GRANSKNINGSUTLÅTANDE

Detaljplan för **Skaven och del av Öxnered, Vänersborgs kommun**

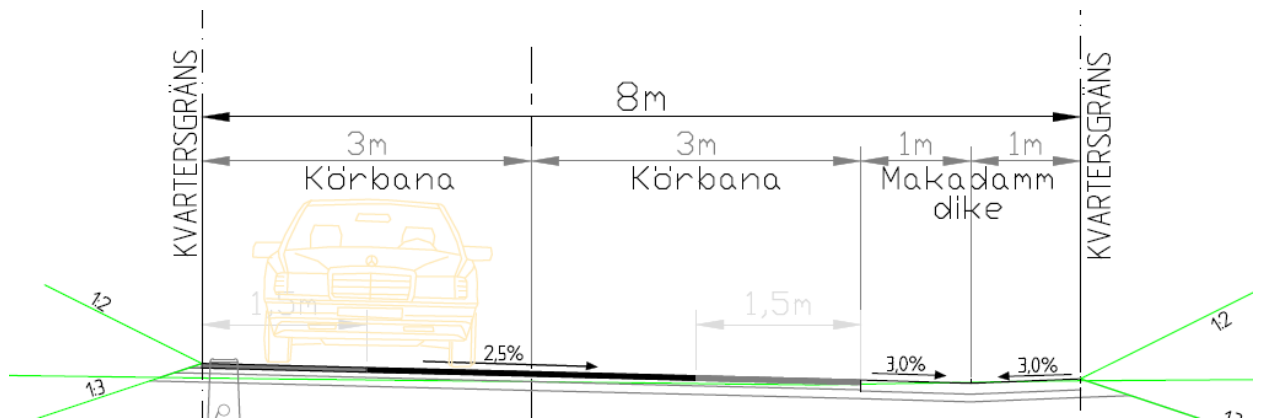
Miljö- och hälsoskyddsämnden konstaterar att planen nu tar mer hänsyn till naturmiljöer och strandskydd än i samrådsskedet samt att dagvattnet lyfts fram i högre grad. Gällande dagvatten saknas i beskrivningen att en skötselplan för dagvattnet bör tas fram och hur omhändertagandet av dagvatten på egna fastigheter ska säkerställas. Under upplysningar på plankartan bör det hänvisas till dagvattenutredningen. Det är svårt att på plankartan utläsa om det finns utrymme för öppna dagvattenlösningar.

Detaljplanen har mycket mark som inte är hårdgjord, där dagvatten kommer kunna infiltreras och fördröjas. I gatumarken finns en yta mellan körbana och gc-väg inräknad i gatubreddens och i denna finns utrymme för dagvatten, se nedanstående sektion av huvudgata.

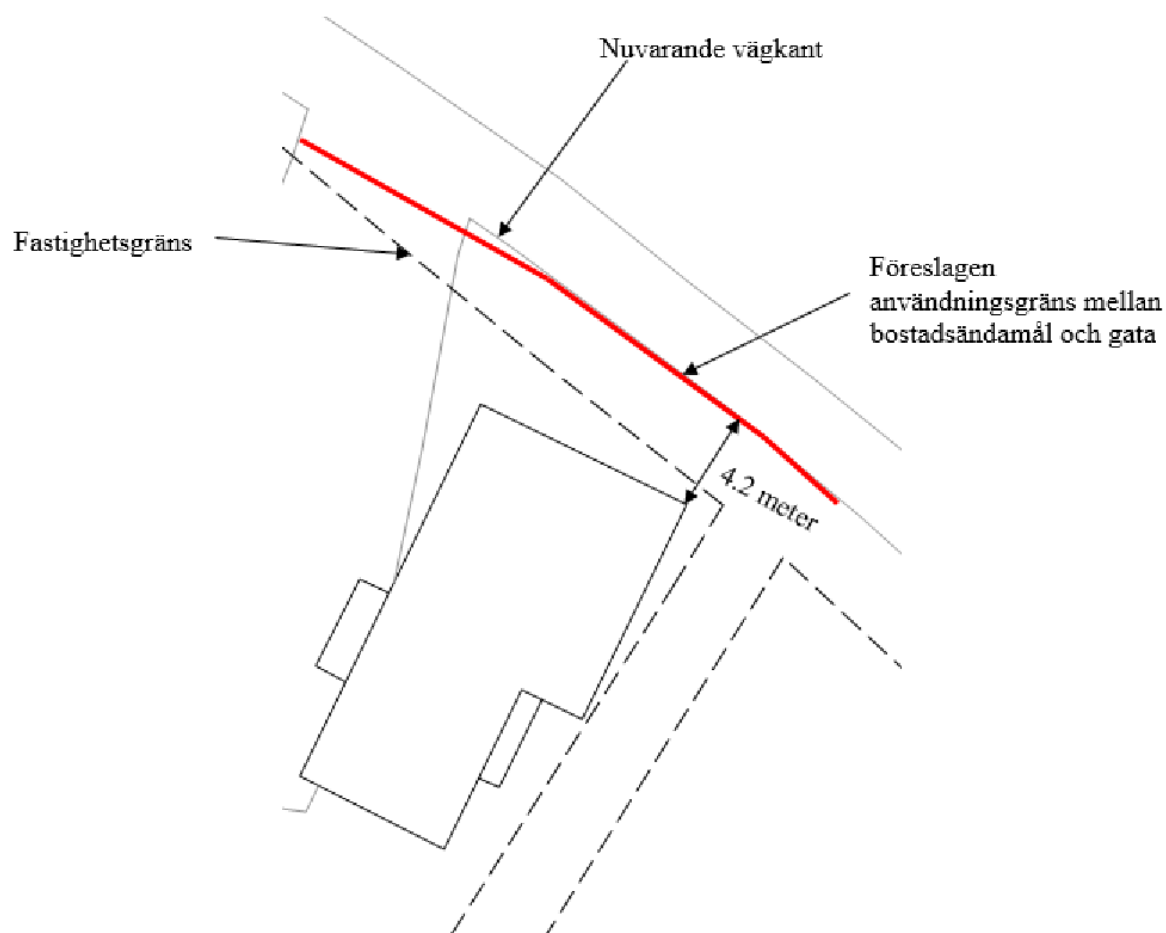
Vägen ligger så nära bostadshuset att det kommer bli negativ påverkan med buller, damm, luftföroreningar mm. Fastighetens värde kommer minska. Man ser positivt på en gc-väg.

Gatumarken flyttas så långt från fastighetsgränsen som det är möjligt, vilket innebär att det blir ett minsta avstånd på 4,2 meter mellan hus och gata.
